Parere n. 505 del 25 settembre 2023

Progetto:	<p style="text-align: center;"><i>Parere Tecnico</i></p> <p style="text-align: center;">Autostrada Regionale Cispadana, dal casello di Reggiolo Rolo sulla A22 al casello di Ferrara Sud sulla A13. Richiesta di proroga provvedimento di VIA D.M.n.190/2017</p> <p style="text-align: center;">Integrazione</p> <p style="text-align: center;">ID_VIP 8258</p>
Proponente:	Società Autostrada Regionale Cispadana S.p.A.

Figura 7-43 PARTE INIZIALE DEL PROGETTO: Figura sopra: Stralcio della Carta delle Aree Protette dello SIA (Elaborato 6192_PD_0_000_00000_0_IA_CT_17_A) – Figura sotto: stralcio della Carta Rete Natura 2000 allegata alla presente richiesta di proroga (Elaborati T.8a e T.8b)

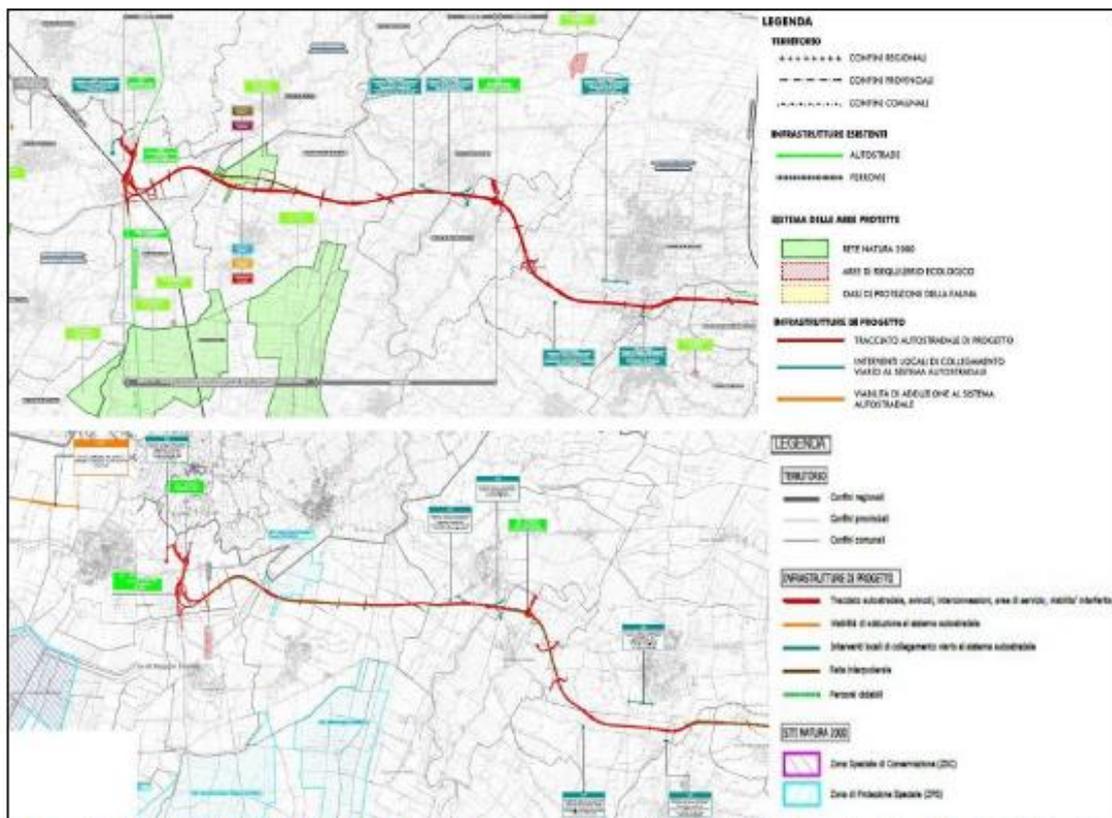
Dall'osservazione delle figure seguenti, nelle quali si riporta il confronto tra la cartografia dei Siti della Rete Natura 2000 redatta con i dati attuali e quella delle Aree Protette allegata allo Studio di Impatto Ambientale di riferimento, si constata che i Siti della Rete Natura 2000 individuati dal Proponente risultano essere gli stessi individuati nel 2012, anche in termini di perimetri.

Figura 7-52 Ubicazione habitat di interesse regionale rispetto al progetto (ponte sullo scolmatore del Fiume Reno) (Fonte Geoportale Regione Emilia-Romagna)

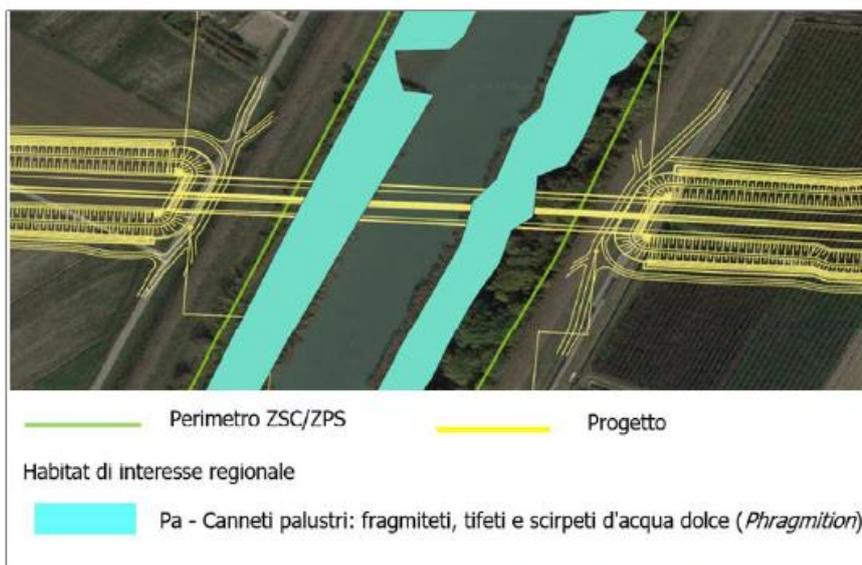
A seguito dell'analisi condotta, il Proponente ha concluso che il progetto dell'autostrada regionale Cispadana non si sovrappone geograficamente ad alcun habitat di Direttiva. Si osserva un interessamento marginale dell'habitat di interesse regionale Pa "Canneti palustri: fragmiteti, tifeti e scirpeti d'acqua dolce (Phragmition)", che, insieme ad altri 7, è stato inserito nella citata cartografia di riferimento, sebbene non corrispondente ad un habitat di Direttiva.³¹

In base a quanto riportato, secondo il Proponente, lo stato del citato habitat risulta degradato; il Proponente ricorda inoltre che, la scala di lavoro adottata dalla Regione nella perimetrazione degli habitat è tale da non consentire studi di dettaglio così come indicati dal progetto e quindi potrà esserci una fase di aggiornamento del progetto nelle successive fasi progettuali onde evitare opere che possano disturbare significativamente l'habitat che sarà tutelato in fase di cantiere e che comunque è interessato in modo molto marginale. Sempre nella citata carta regionale degli habitat, per l'area in esame la presenza dell'habitat di interesse regionale Pa è valutata all'80%. Questa deduzione porta il proponente a concludere che detto habitat non copre totalmente l'area nel quale è individuato, in quanto sono presenti altre formazioni vegetali.

Ad ogni modo a scopo cautelativo, nelle successive fasi progettuali saranno eseguiti specifici rilievi sul campo, tali da determinare l'effettiva presenza ed estensione degli habitat e quindi l'effettivo interessamento da parte dell'opera.
